Rekapitulace změnových listů

Stavba : **Revitalizace sportovního areálu ZŠ a G Vítkov**
Investor : Město Vítkov
Zhotovitel : Pavlacký s.r.o.

OZNÁMENÍ ZMĚNY					číslo OZ: 1
Zhotovitel:	[redacted]				
Investor:	Město Vítkov	Datum: 11.3.2020			
Název akce: Revitalizace sportovního areálu ZŠ a G Vítkov					
Způsob odeslání / předání datum:		poštou ☐	e-mailem ☐	faxem ☐	osobně ☒
Odkazy na	specifikaci:				
	na výkresy:	Půdorys hřiště, půdorys drenáží			
	na rozpočtové podklady:	**Viz příloha**			
	na jinou část smlouvy:

Předmět změny: Předmět změny: Změna spádování a dispozice hřiště

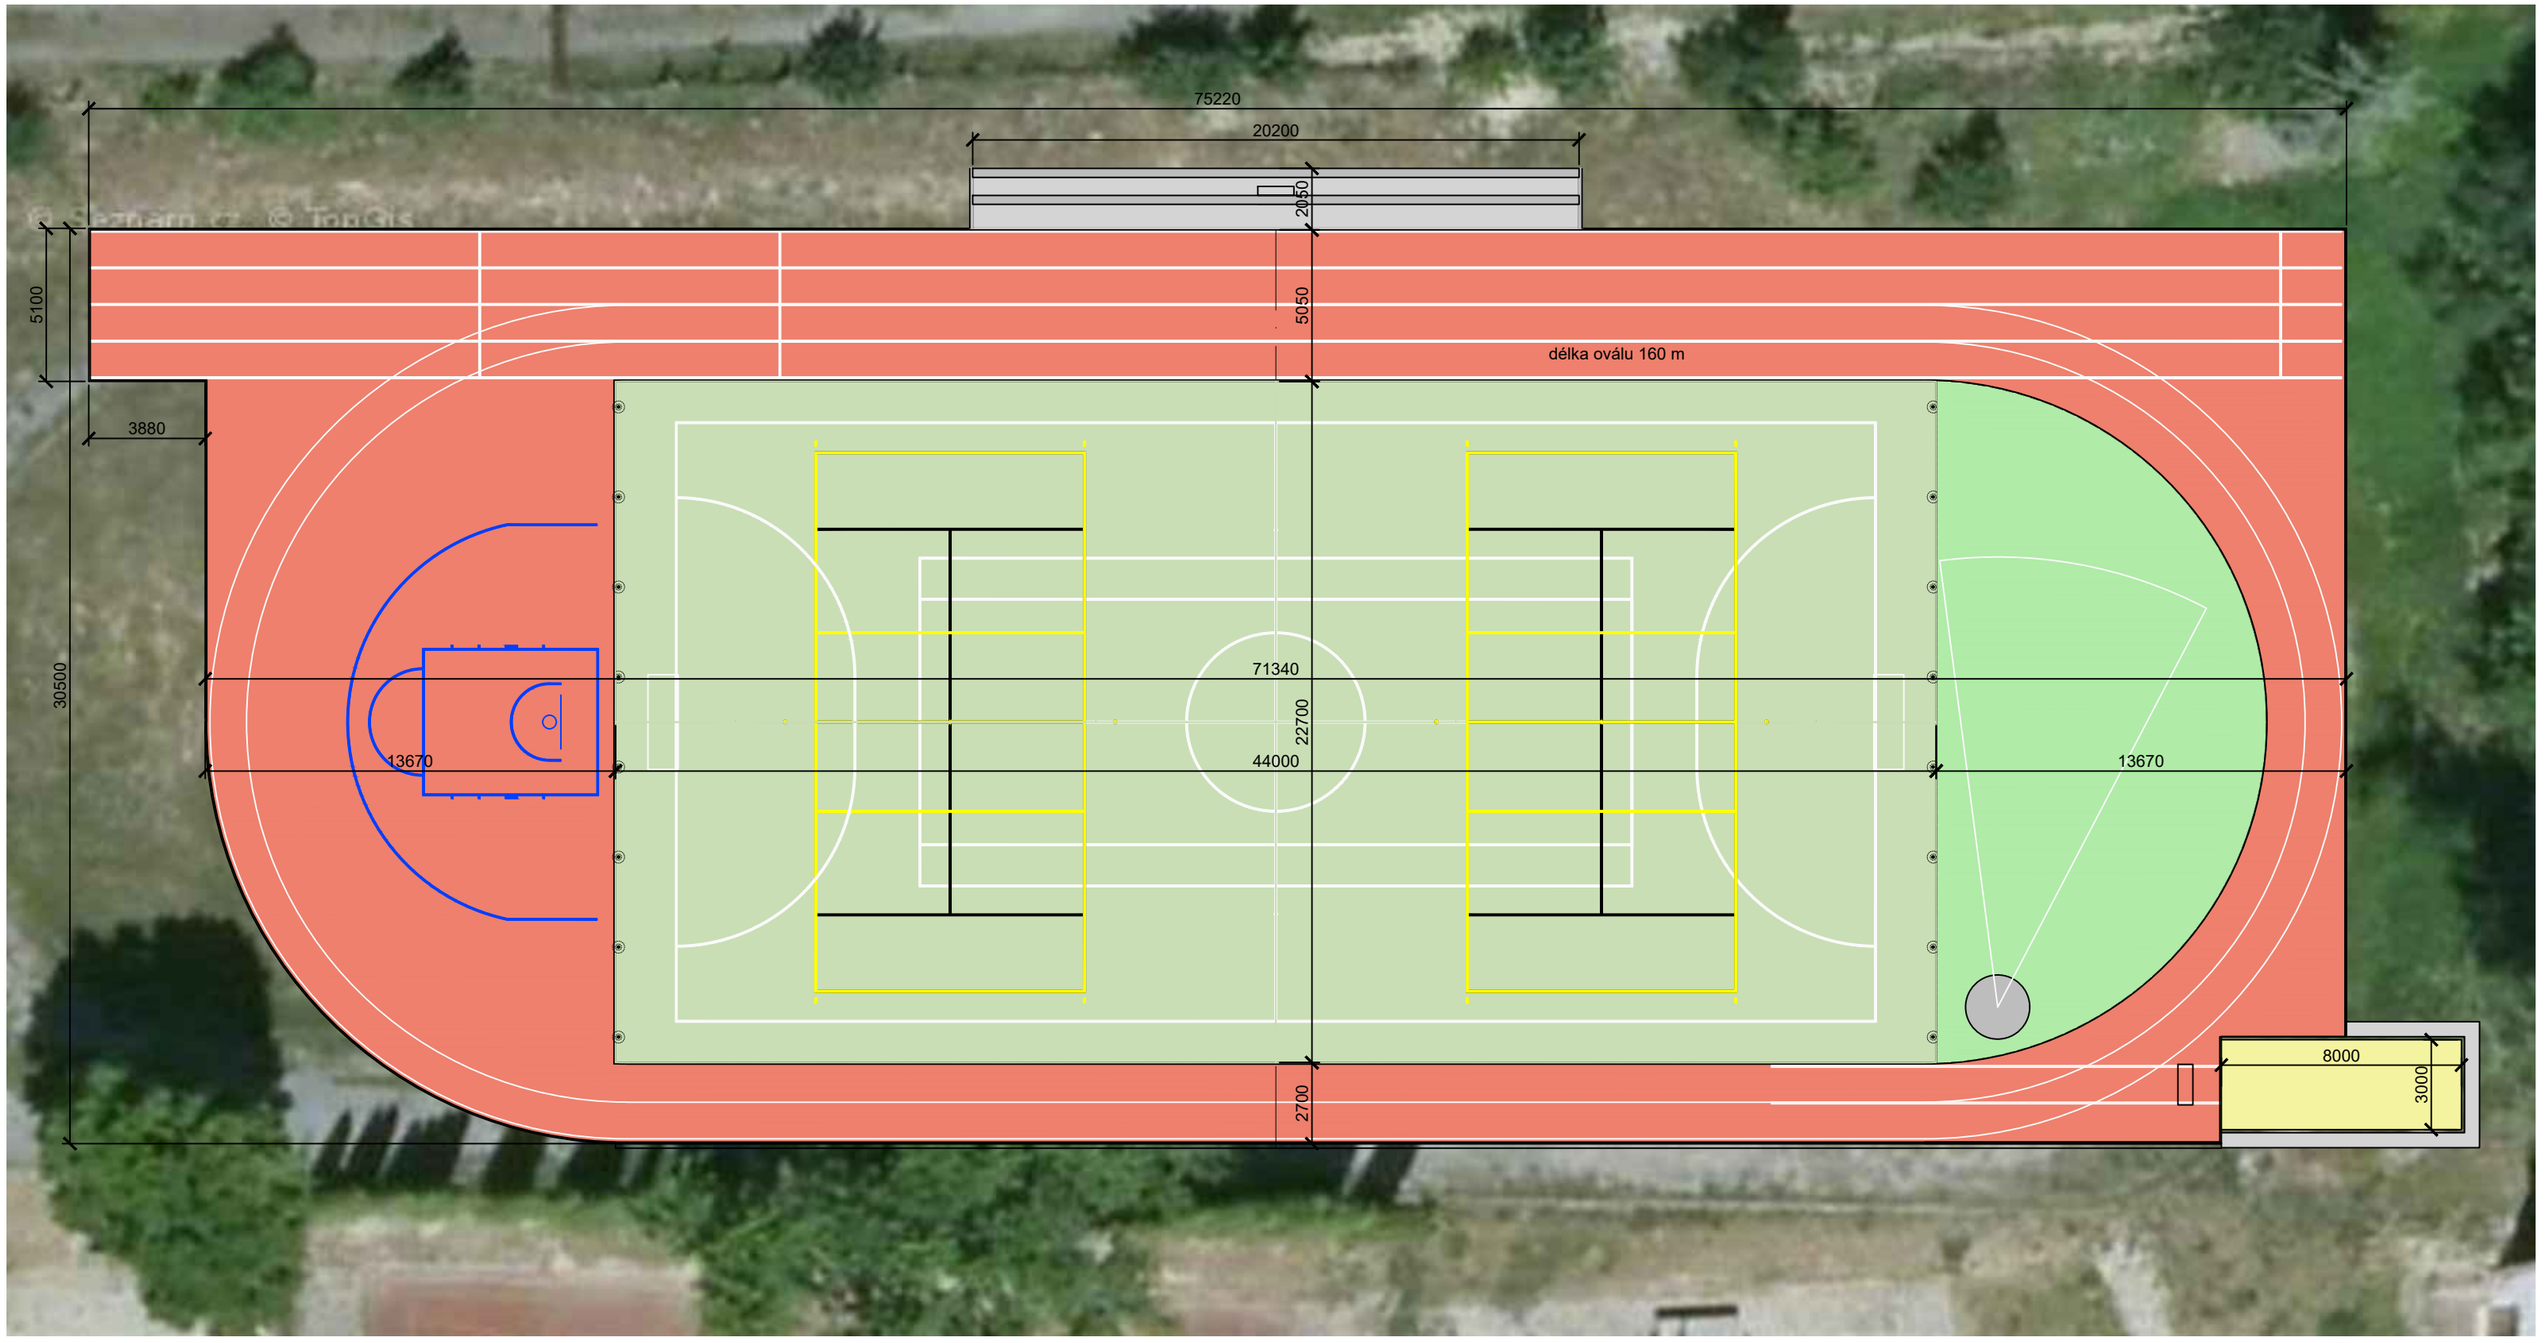
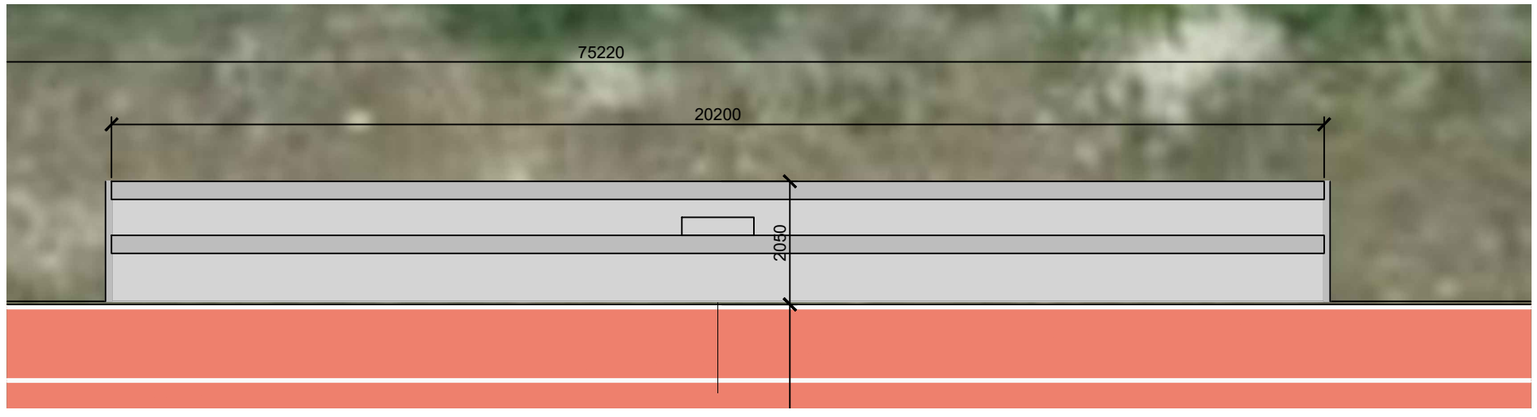
Předmět změny: Rozvod elektra 230V

Popis a zdůvodnění změny: Objednatel, TDS a AD se dohodli na provedení rozvodu zásuvek na 230V na tribunu a protější stranu. Bude proveden výkop od budovy gymnázia, položena chránička s kabelem CYKY 3x4mm. Napojení bude do stávajícího rozvaděče v budově. Rozvod bude sloužit k napojení ozvučení, osvětlení a jiných elektrickým zařízení při konání sportovních soutěží, turnajů a školních aktivit.
